# Vorhabenbezogener Bebauungsplan DHL- Paketpostzentrum in Weichering

## A. Einwendungen Schallschutz

Schalltechnische Untersuchung zum  
vorhabenbezogenen Bebauungsplan  
„Paketzentrum Weichering“ in 86706 Weichering  
Fortschreibung, Stand Mai 2023  
TÜV-Bericht Nr.: 936/21252920/12  
Köln, 12. Mai 2023

**Abbildung 6.2:** Geschwindigkeitsregelung auf der Kreisstraße im Prognose-Planfall  
(Quelle: *verändert* nach Landratsamt Neuburg-Schrobenhausen)

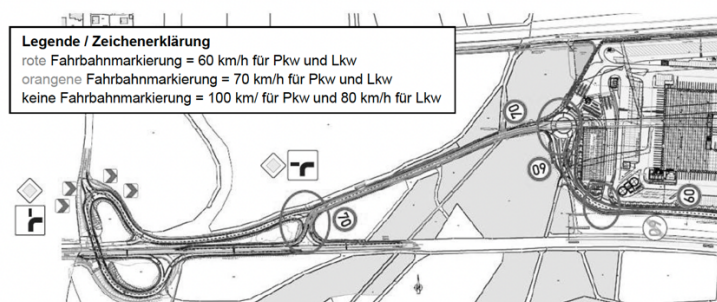
*Wie kann rein rechtlich durch die Errichtung des Paketzentrums sichergestellt werden, dass die Geschwindigkeitsbeschränkungen reduziert und auch die Asphaltdeckschichten lärmoptimiert werden?*

*Es besteht keine Möglichkeit für DHL dies planerisch sicherzustellen.*

*Diese Annahmen zur Geschwindigkeitsreduzierung entbehren jedweder rechtlichen Grundlage. Hier wird eine regulatorische Tatsache unterstellt, auf die man im Zuge dieses B-Plan-Verfahrens de facto keinen Einfluss hat.*

*Das Schallschutzgutachten muss sicherstellen, dass auch ohne Geschwindigkeitsreduktion die zulässigen Immissionswerte in der Nachbarschaft eingehalten werden.*

*Zudem ist die angesetzte Reduktion in Höhe von 4 dB(A) ist wohl zu hoch. Wenn man die Geschwindigkeit von 100 km/h auf 70 km/h reduziert, reduziert sich die Emissionen lediglich um ca. 2 dB(A).*
